柏崎刈羽原子力発電所 6 号炉及び 7 号炉

敷地内の断層に関するコメント回答

平成 27 年 5 月 22 日

東京電力株式会社

古安田層と西山層境界の走向・傾斜と境界2の変位センス

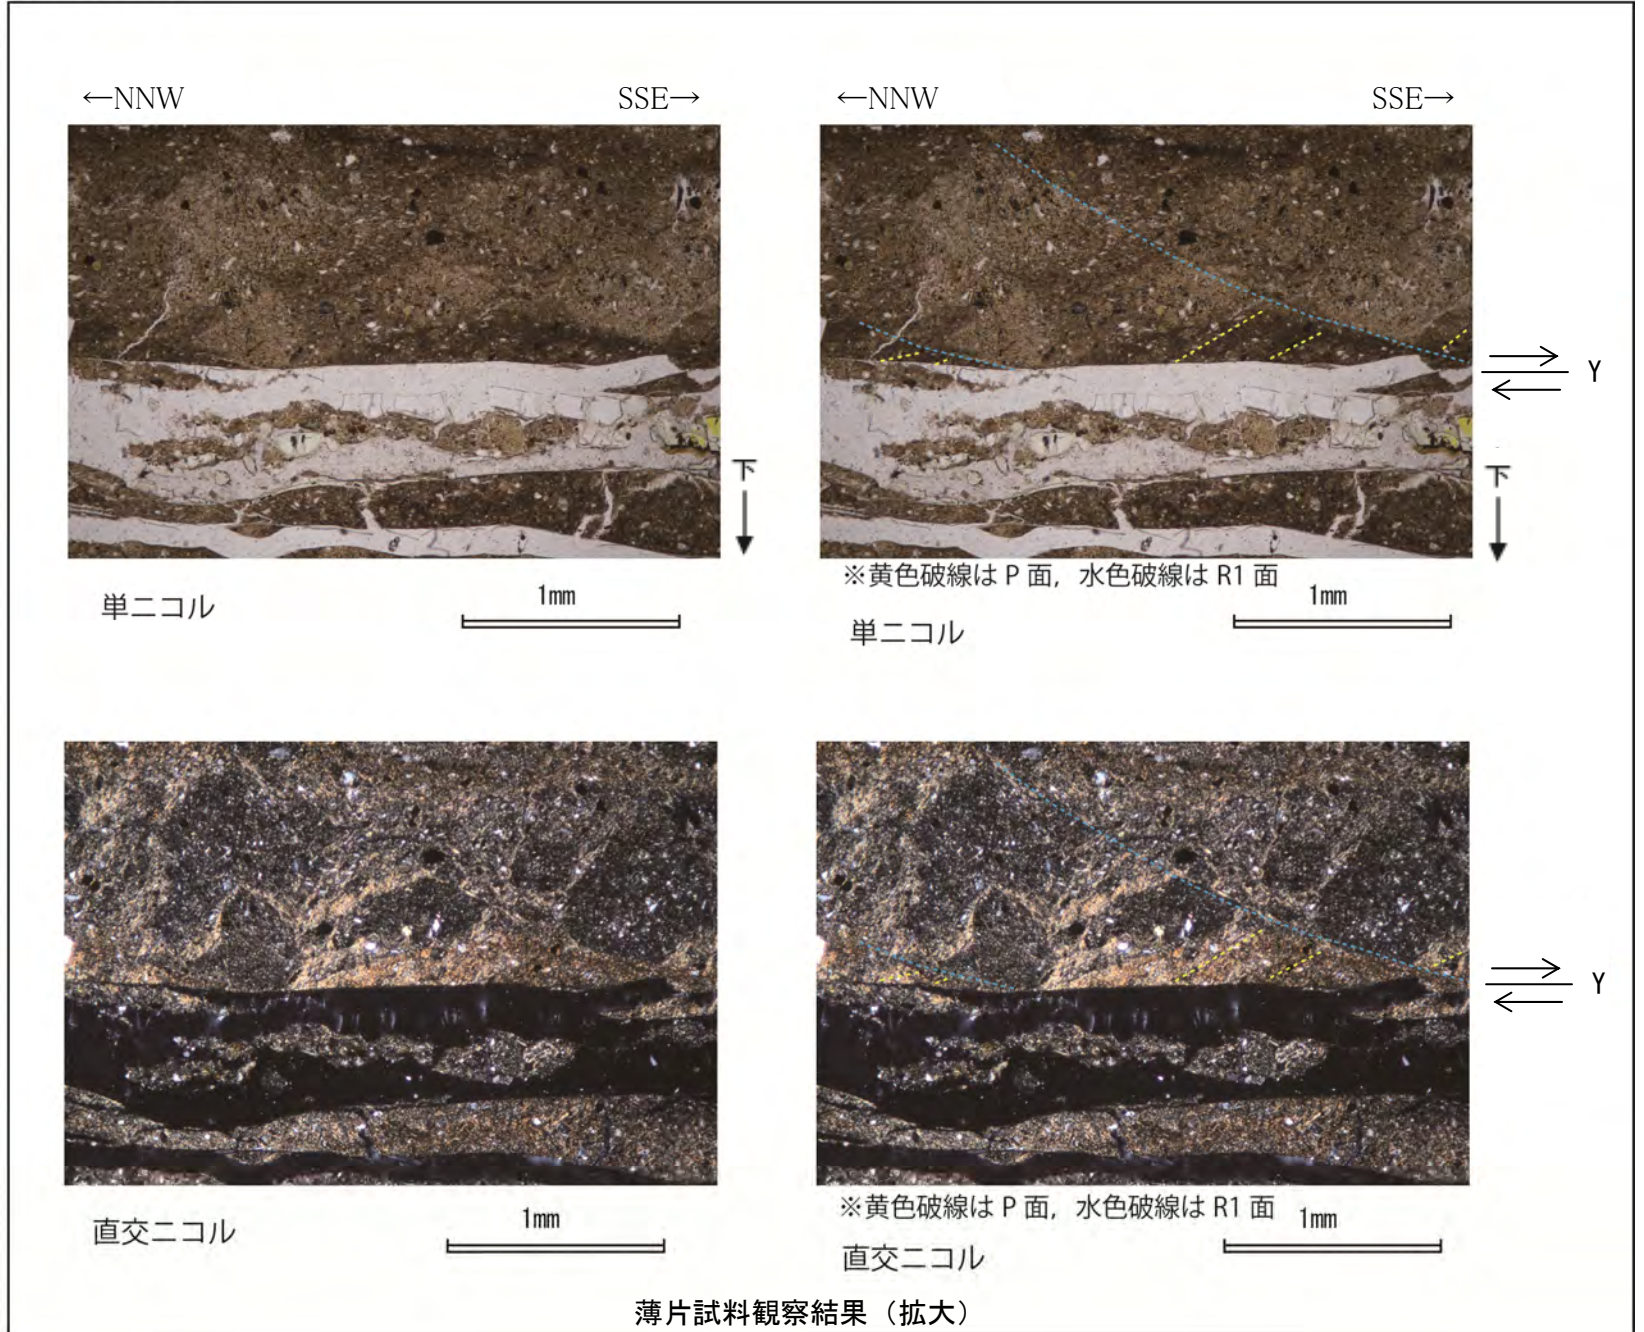
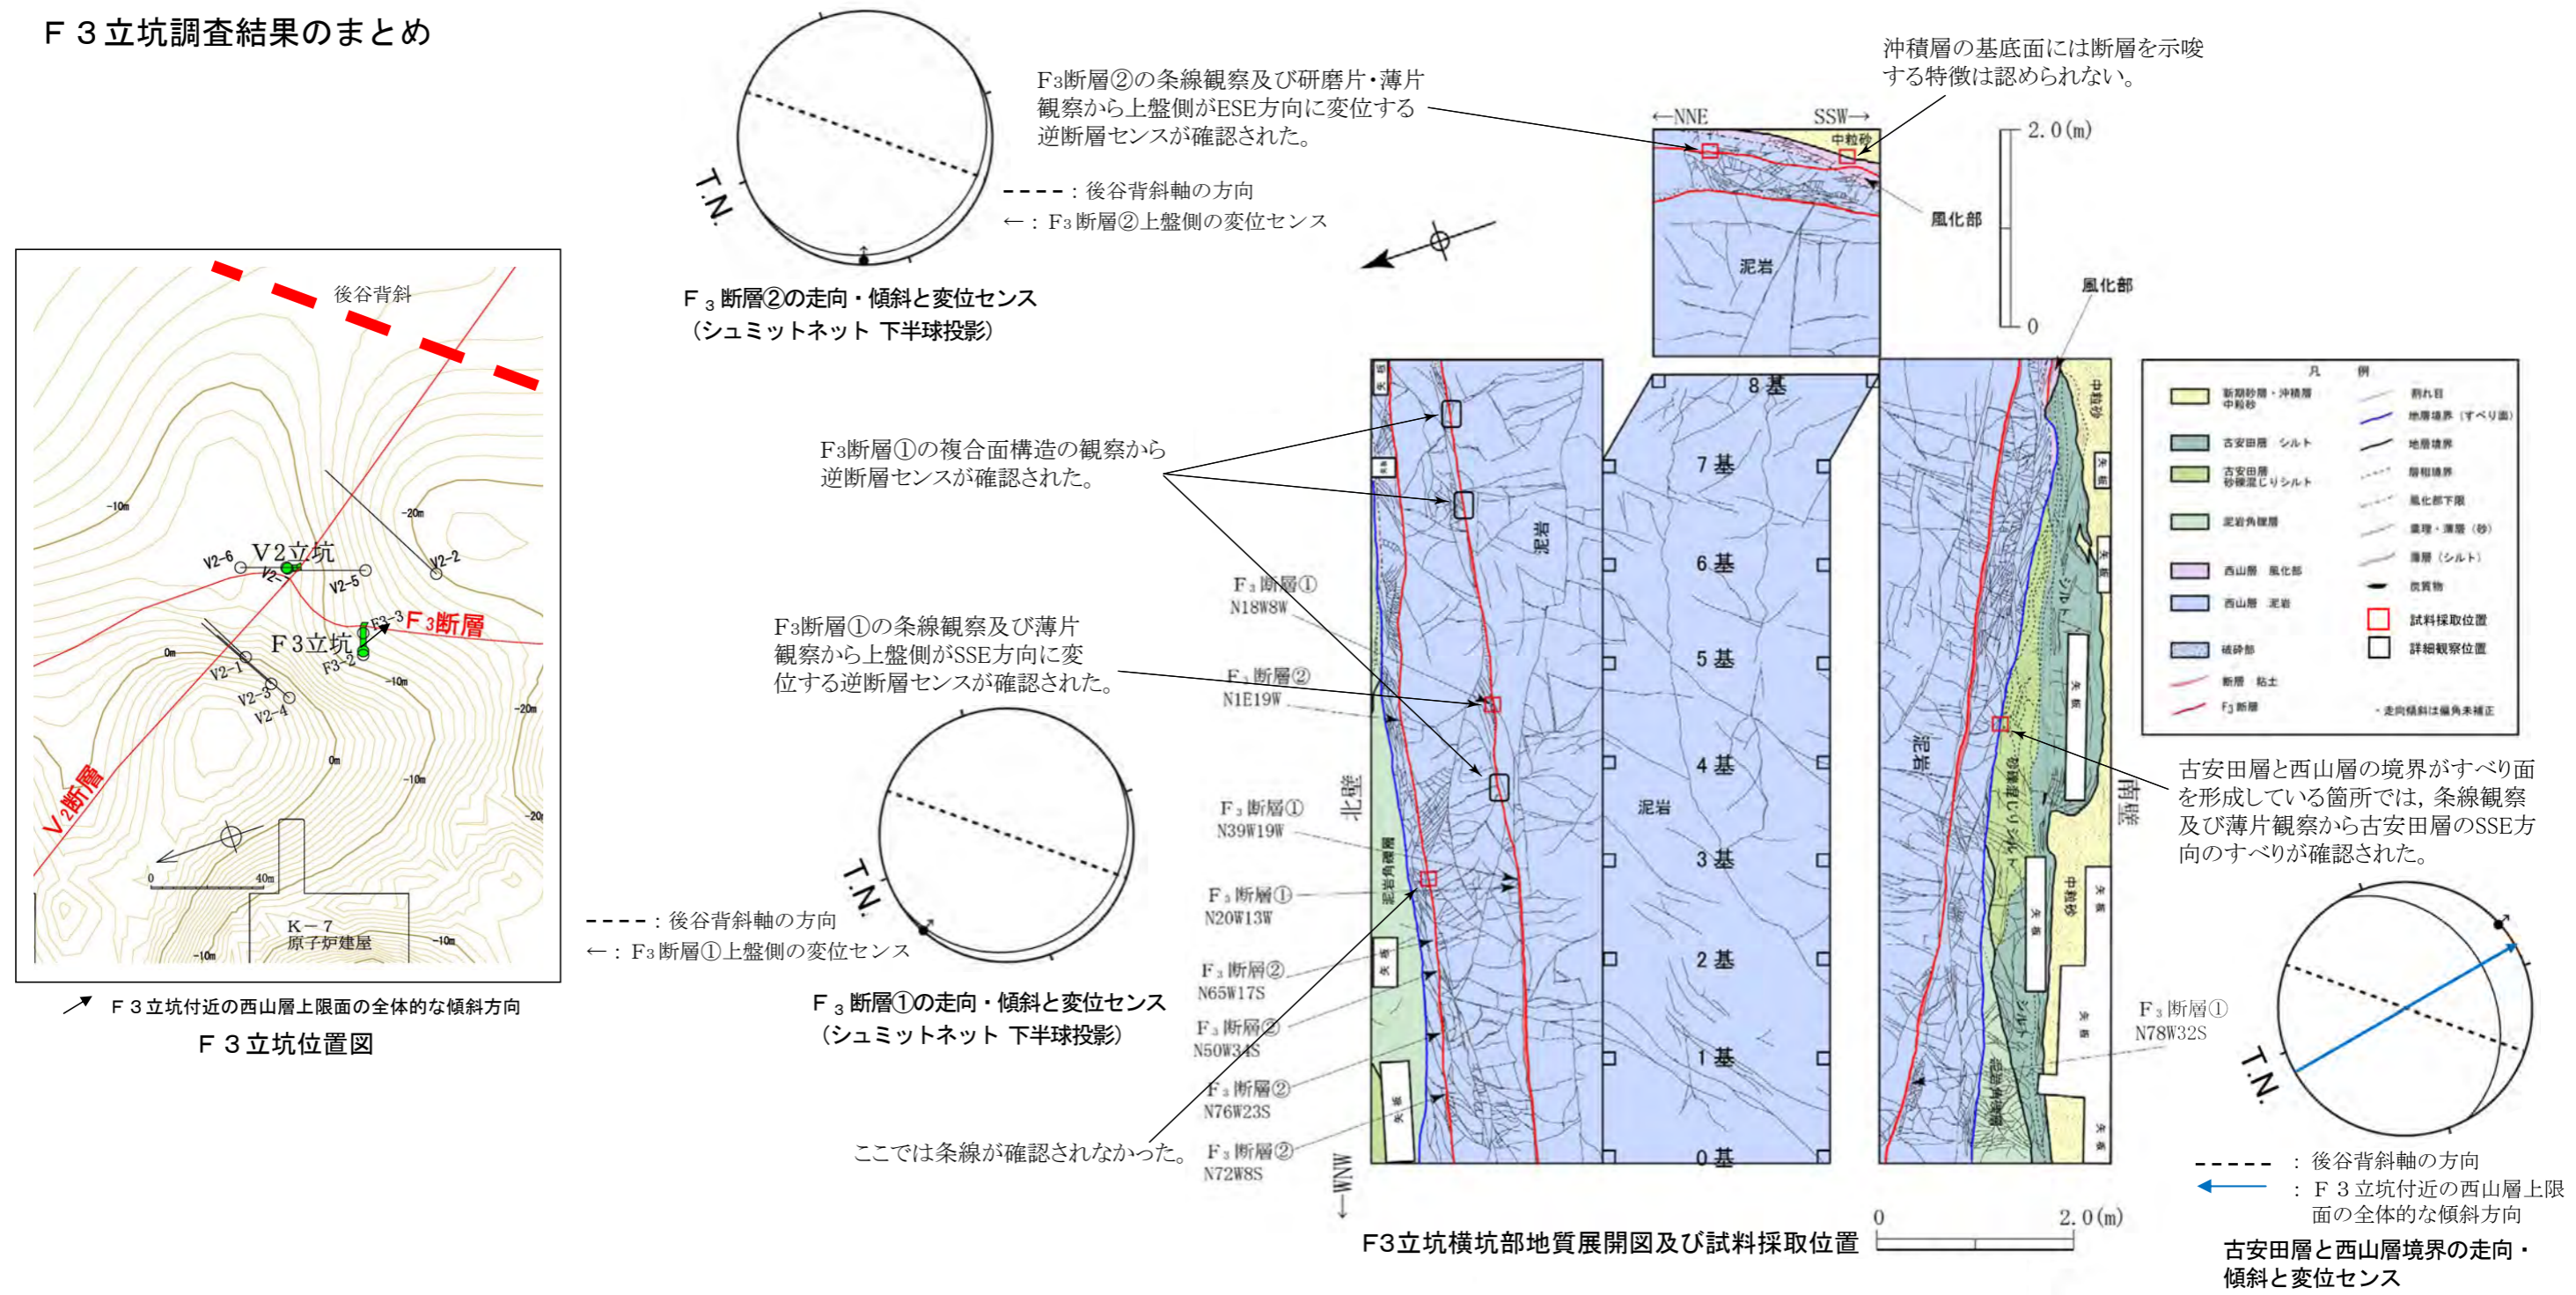
場所	コメント		コメントを踏まえた調査目的	試料番号	追加検討項目
F3立坑	3	西山層と古安田層境界について、条線などを分析して、当該立坑で認められるF ₃ 断層と比較すること。	古安田層／西山層境界の性状確認	境界2	・詳細観察 ・CT画像分析

- 古安田層と西山層の境界面に直交, かつ条線に平行な薄片を作製した。
- すべり面上盤の古安田層中の NNW 下がりの平行な粘土鉱物の配列とこれらの構造を切る SSE 下がりのせん断面は, それぞれ P 面, R1 面と判断され, 境界面との配置から, 上盤側が SSE 方向へ向かう正断層変位が推定される。

- 境界2の古安田層/西山層境界面の変位は, F3立坑付近の西山層上限面の全体的な傾斜方向と同方向で正断層センスを示し, 重力性すべりの運動像と調和する。

F5-1A (F₅断層研磨片) の分析結果
 ○断層面に直交、かつ条線に平行な研磨片を作製した。
 ○F₅断層粘土部に認められるS下がりの砂粒子及び細片の配列はP面と判断され、断層面との配置から、上盤側がN方向へ向かう逆断層変位が推定される。

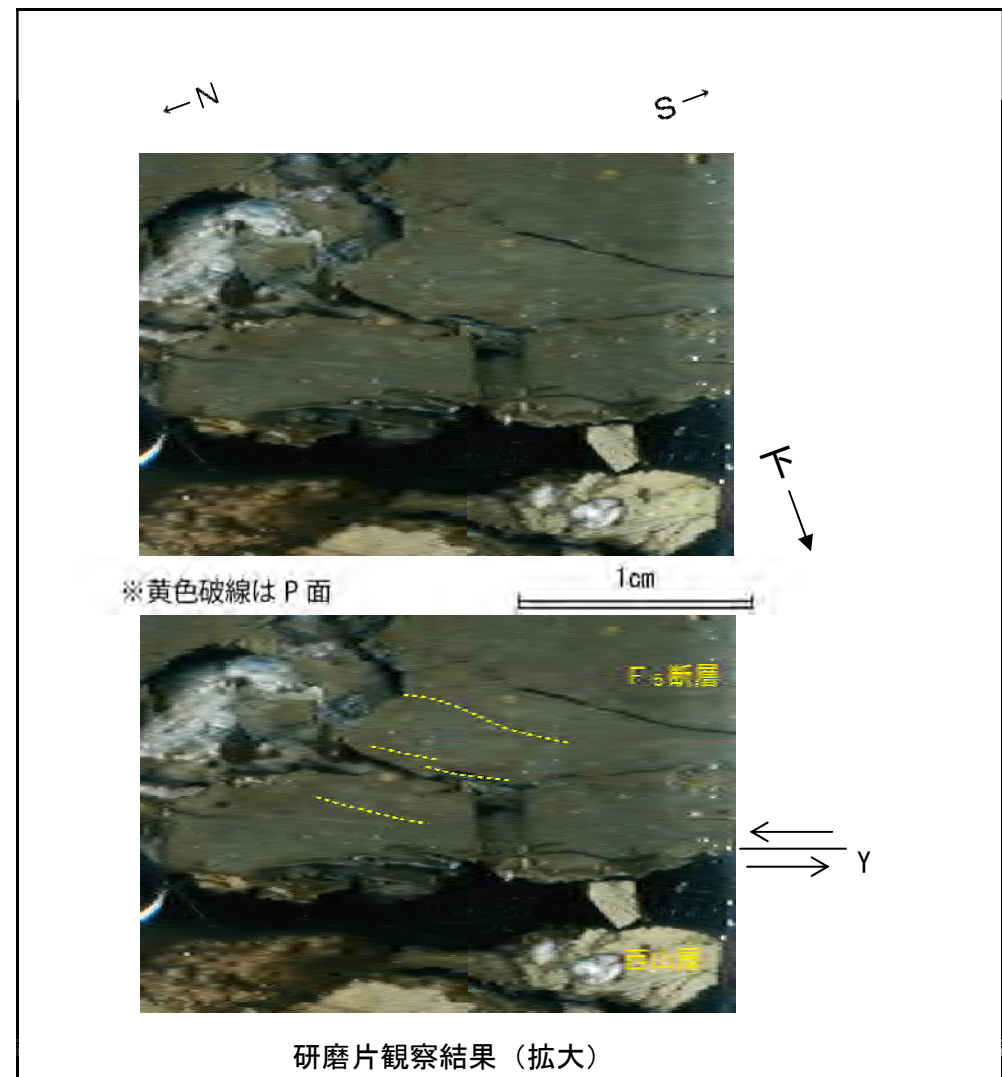
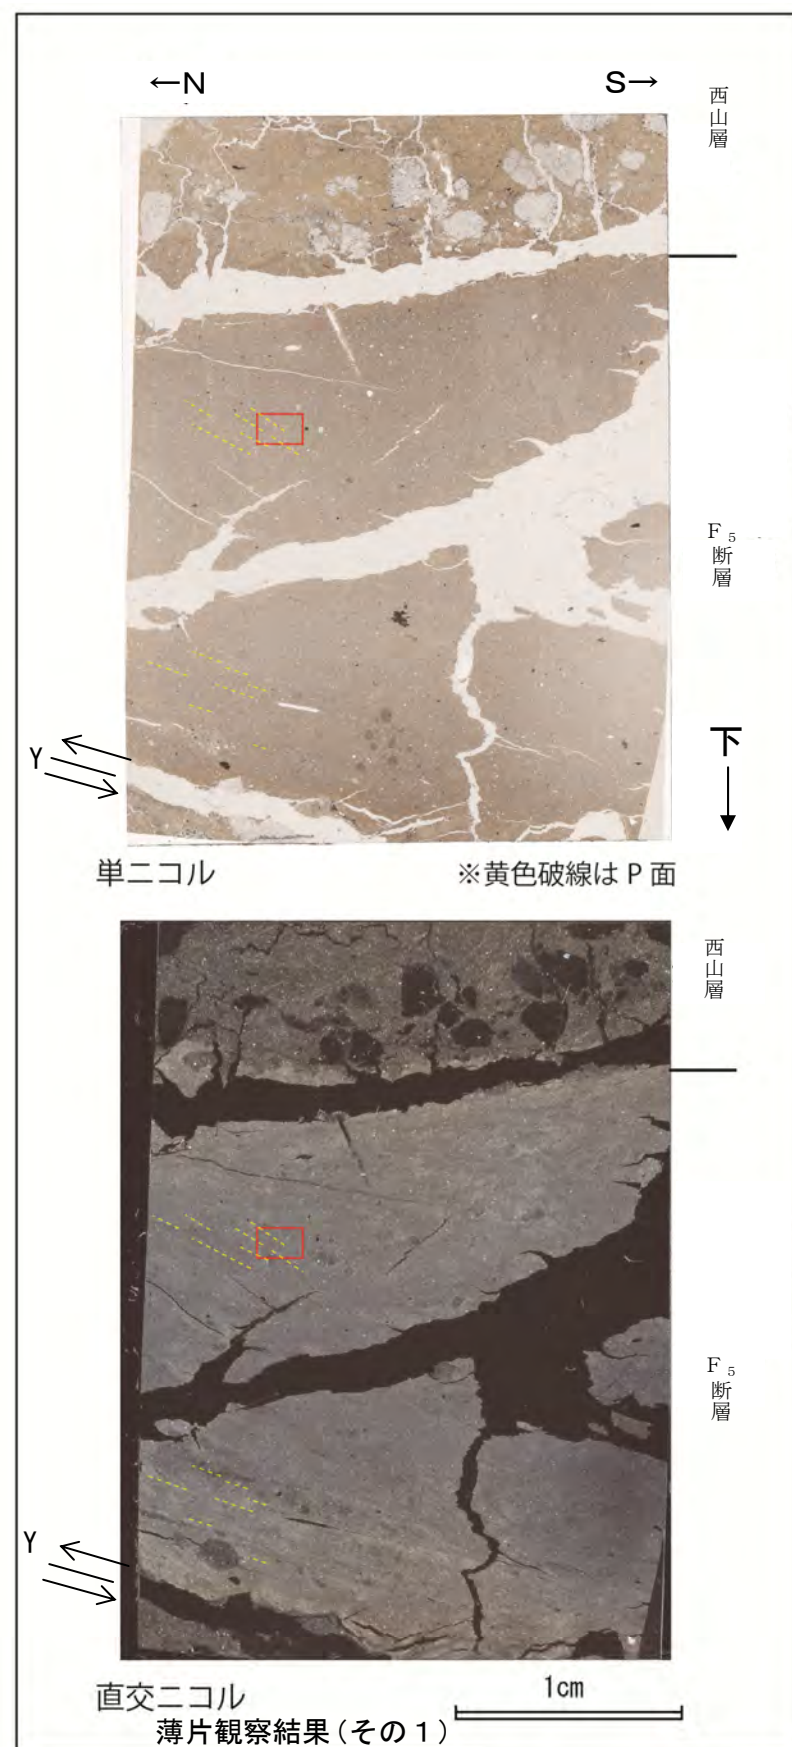
場所	コメント		コメントを踏まえた調査目的	試料番号	追加検討項目
F5立坑	1	F ₅ 断層, 低角度断層の薄片観察の結果を説明すること。	F ₅ 断層と低角度断層の運動像の確認	F5-1 低角度1	<ul style="list-style-type: none"> ・詳細観察 ・糸線観察 ・CT画像分析 ・研磨片, 薄片観察
